Dodatok č. 1/22/2023 k Zmluve o dielo č. 288/2022

1. Dňa 18.7.2022 uzatvorili zmluvné strany Zmluvu o dielo č. 288/2022 (ďalej len „Zmluva“), predmetom ktorej je realizácia stavebných prác na akciu: **„Nadstavba ZŠ Dubová a revitalizácia školského areálu“** (ďalej len „Dielo“), v rozsahu a za podmienok dohodnutých v Zmluve.
2. Zmluvné strany sa v článku 1 v bodoch 1.2.1 a 1.2.2 Zmluvy dohodli, že výkony a materiál zabudovaný po dohode nad rámec pôvodne dohodnutého plnenia sa bude považovať za

kód: 220507N01
 stavba: Nadstavba ZŠ Dubová a revitalizácia školského areálu _upr_220601

NADSTAVBA ZŠ DUBOVÁ SKLADBY NA STRECHE A TERASE

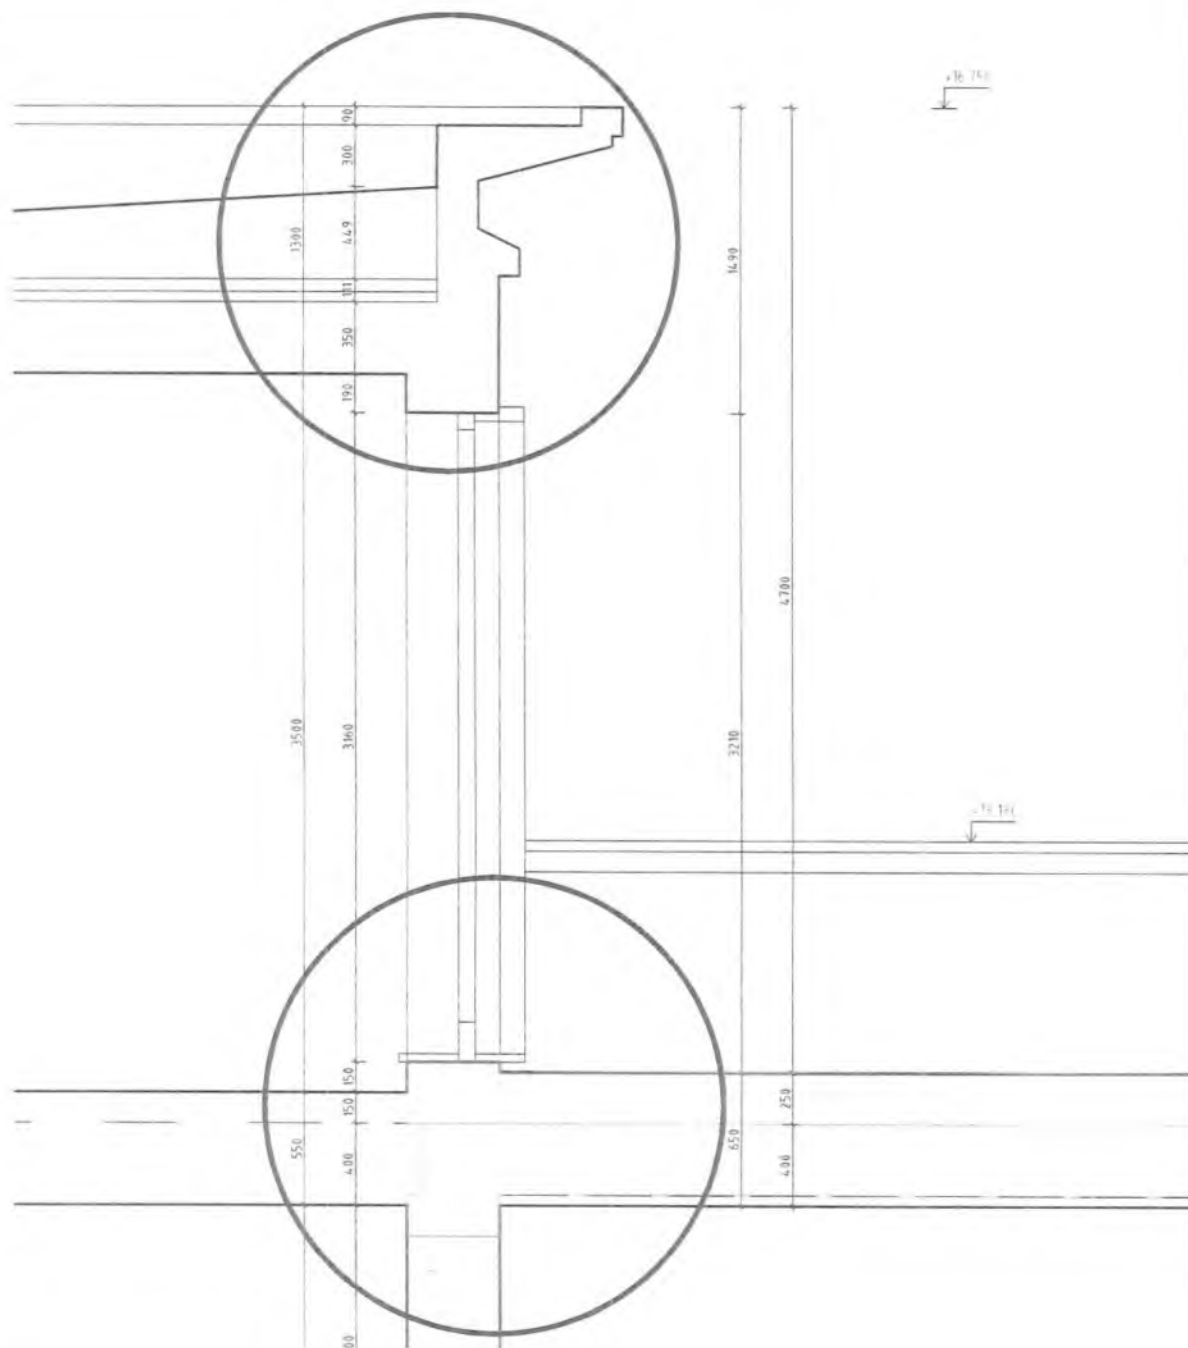
Predmet zmeny: **Búranie strechy nad 5. NP – naviac práce**

V zmysle ZoD č. 288/2022, bodu 1.4. si vám dovoľujeme predložiť naviac prácu na základe zrealizovanej
prácy.

Skladba strechy pôvodná

- hydroizolácie - lepenky	69 mm
- tepelná izolácia - škvára	380 mm
- spolu	449 mm

Skladba terasy pôvodná

- hydroizolácie - lepenky	50 mm
- prostý betón	100 mm
- tepelná izolácia - škvára	100 mm
- spolu	250 mm

NADSTAVBA ZŠ DUBOVÁ ZÁKLAD POD VÝŤAH

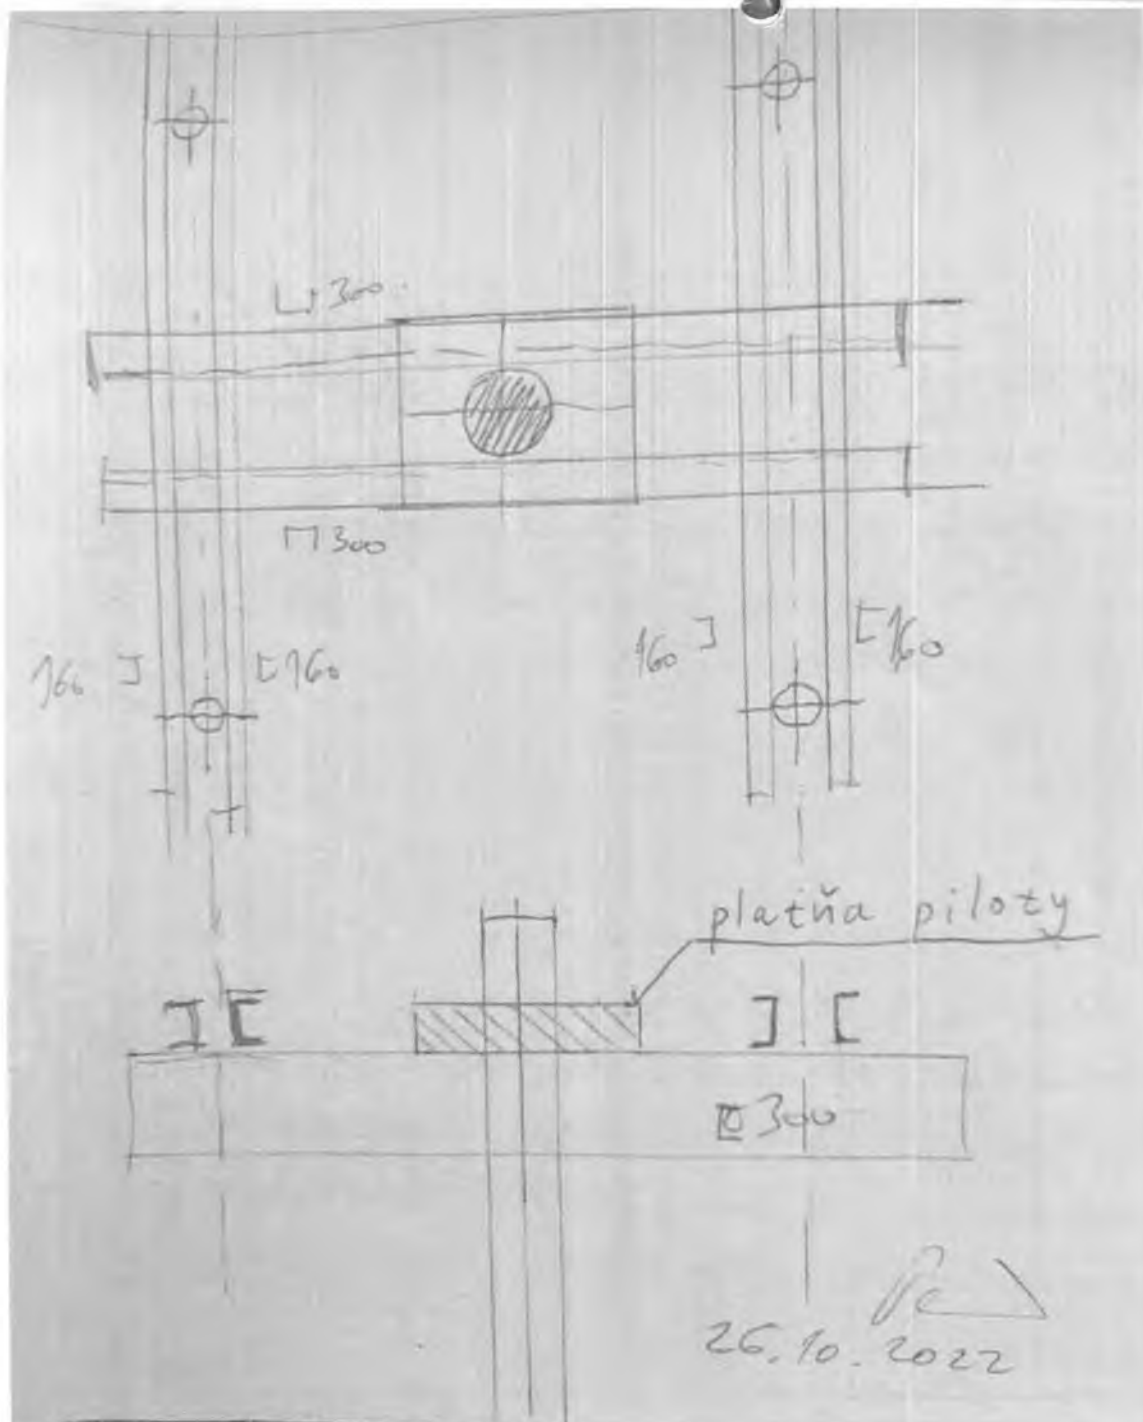
Predmet zmeny: **Doplnenie do základov pod výťah**

Na základe inštrukcií stavebného dozoru a statika bolo nutné doplniť oceľovú konštrukciu pre spevnenie základov.

NADSTAVBA ZŠ DUBOVÁ
KOTVENIE VODOROVNÝCH NOSNÍKOV
NA TERASE DO OBVODOVÉHO MURIVA

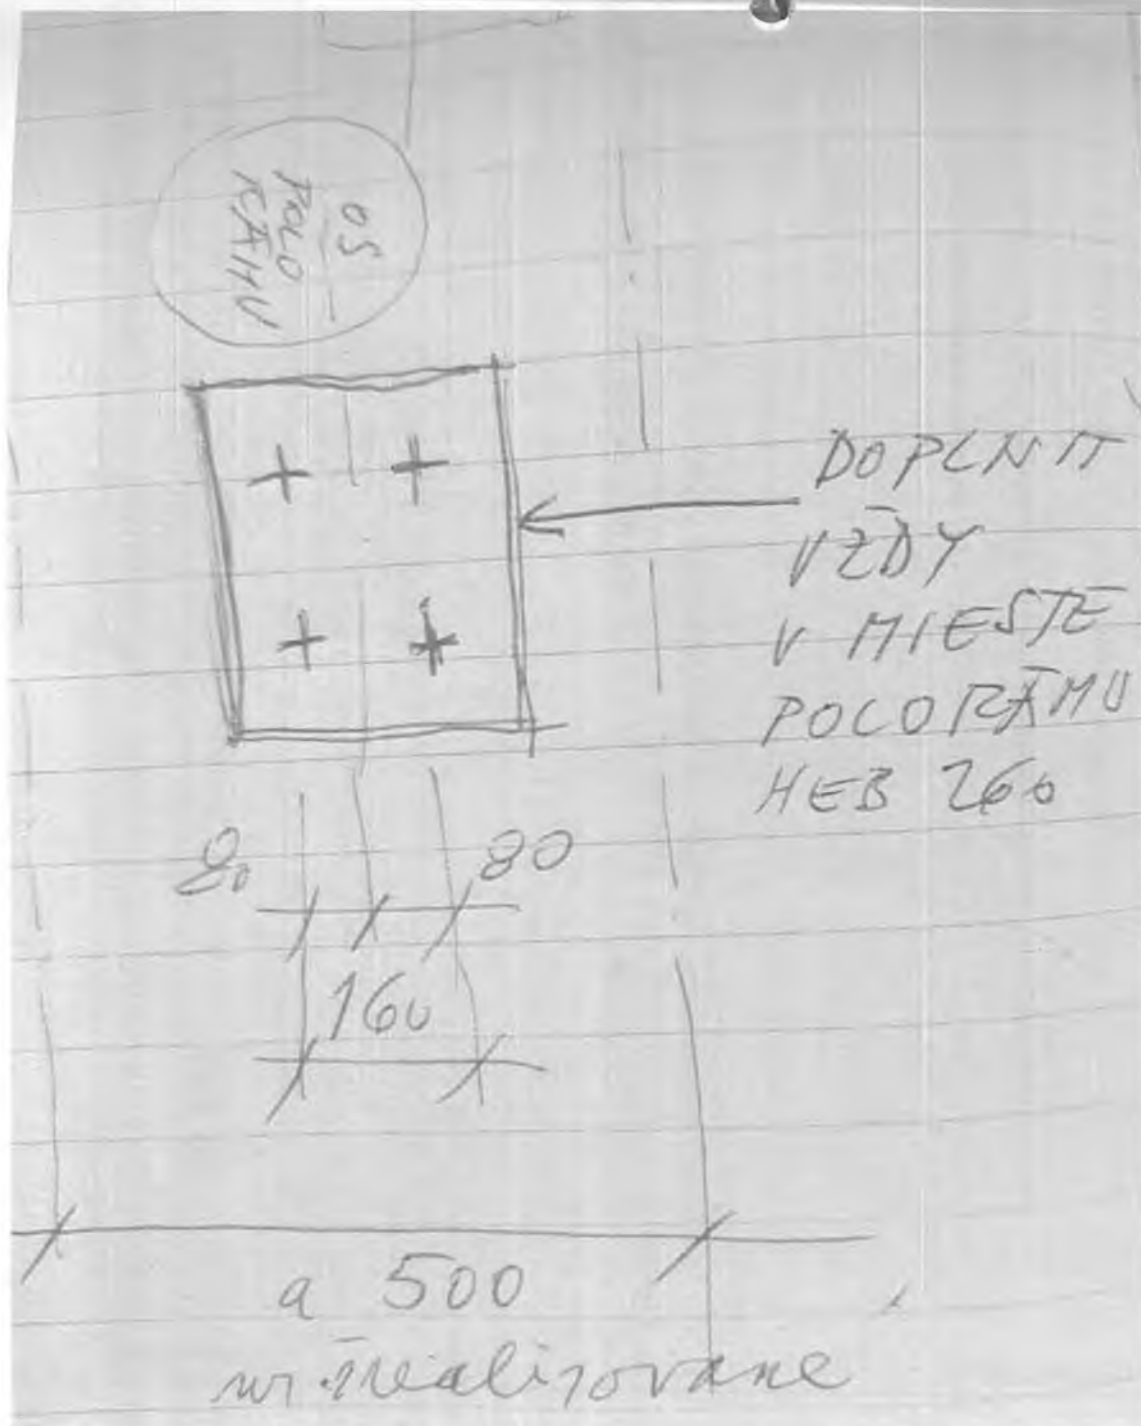
Predmet zmeny: **Doplnenie zámočníckych konštrukcií na terase**

Na základe nemožnosti realizovať projektované kotvenie bolo nutné realizovať zmenené kotvenie konštrukcií.

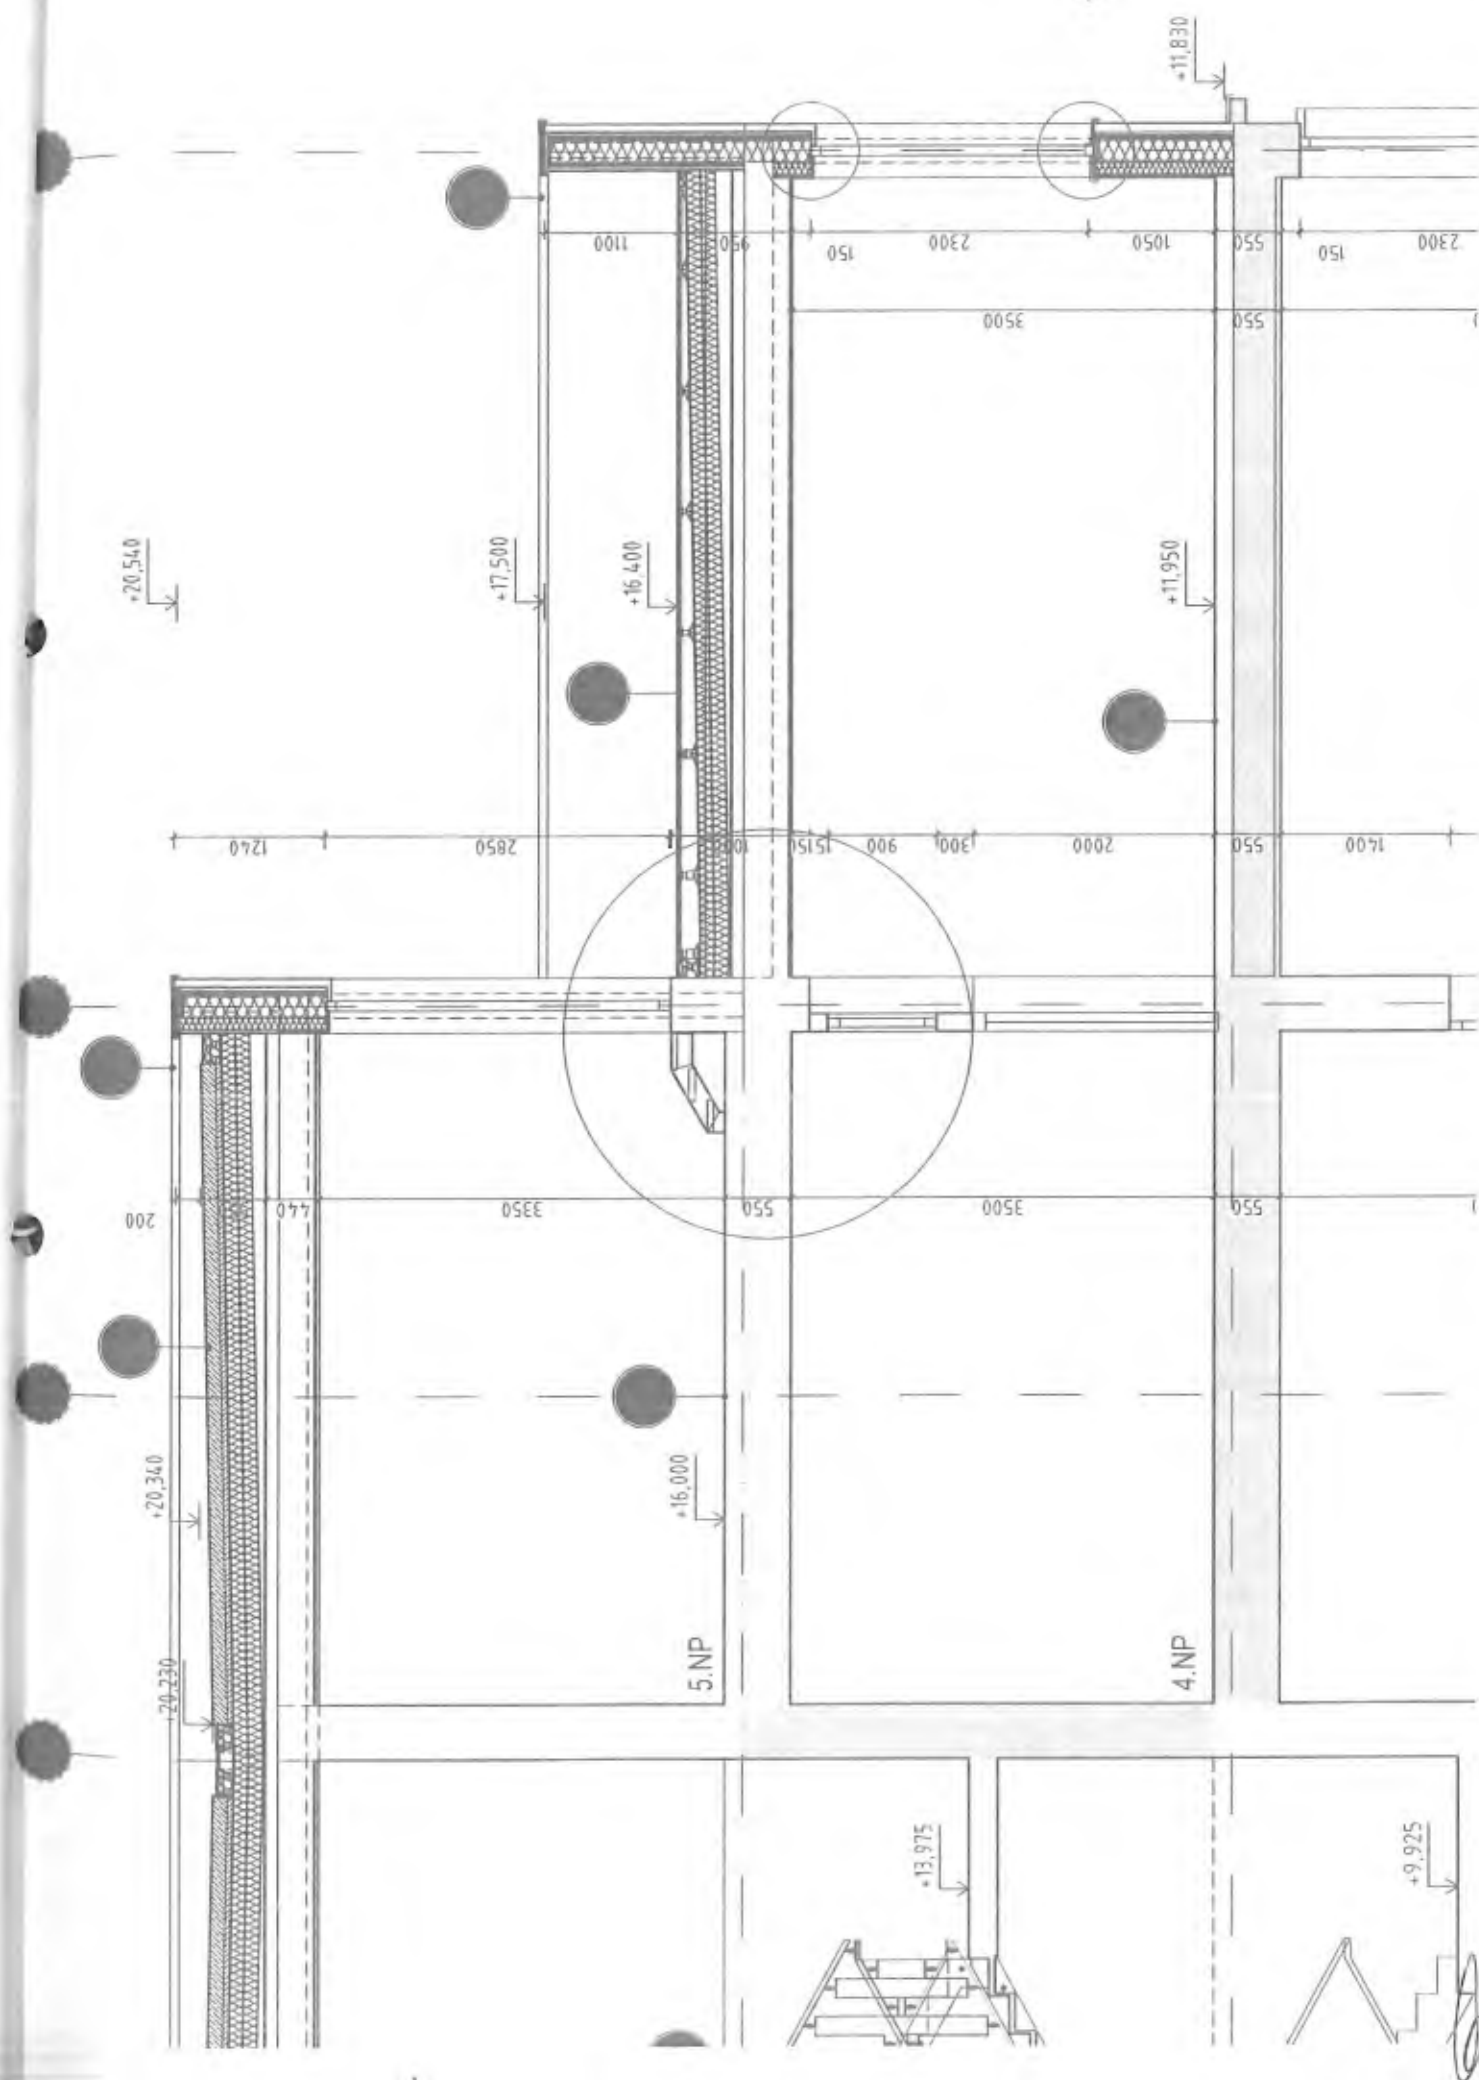
Predmet zmeny: **Vybúranie strop 4. NP, triedy 4.01, 4.05**

Vybúranie stropov na 4. NP v triedach 4.01, 4.05 pre potrebu osadenia zámočnických konštrukcií

NADSTAVBA ZŠ DUBOVÁ SKLADBY NA STRECHE A TERASE

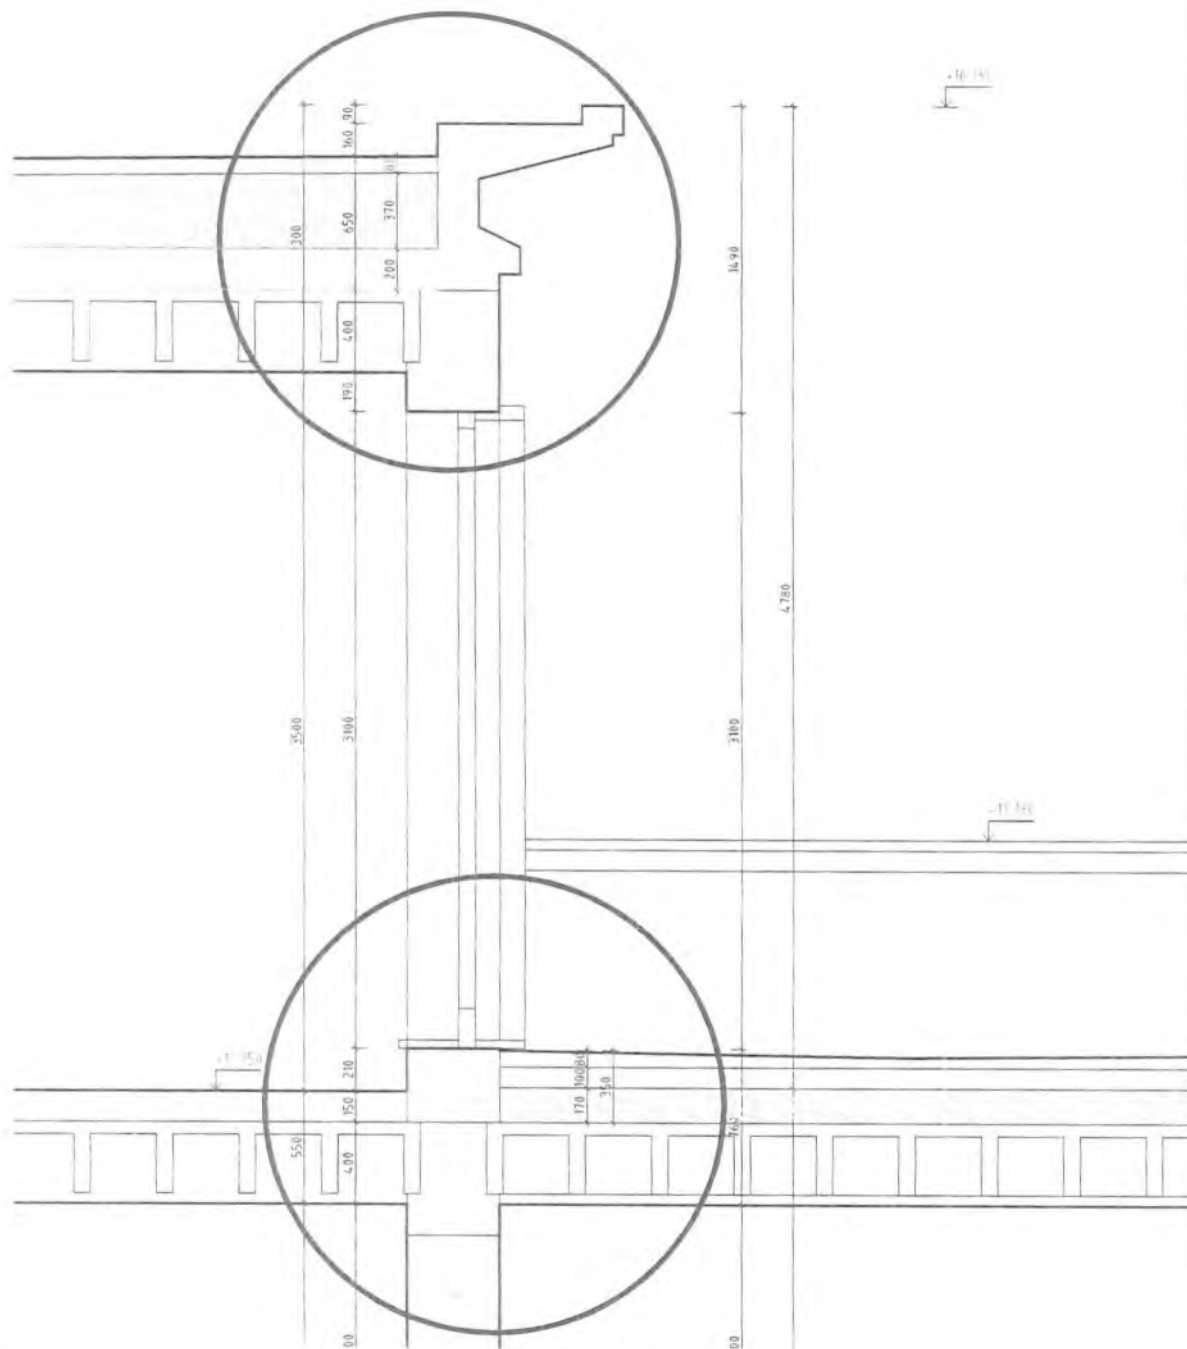
Predmet zmeny: **Búranie terasa**

Búranie ktorého nutnosť bola zistená pri realizovaní sond na terase a nebolo predmetom projektovej dokumentácie

Skladba strechy - skutkový stav

- hydroizolácie - lepenky	80 mm
- tepelná izolácia - škvára	370 mm
- podkladové vrstvy - tehly	200 mm
- spolu	650 mm

Skladba terasy- skutkový stav

- hydroizolácie - lepenky	80 mm
- prostý betón	100 mm
- tepelná izolácia - škvára	170 mm
- spolu	350 mm
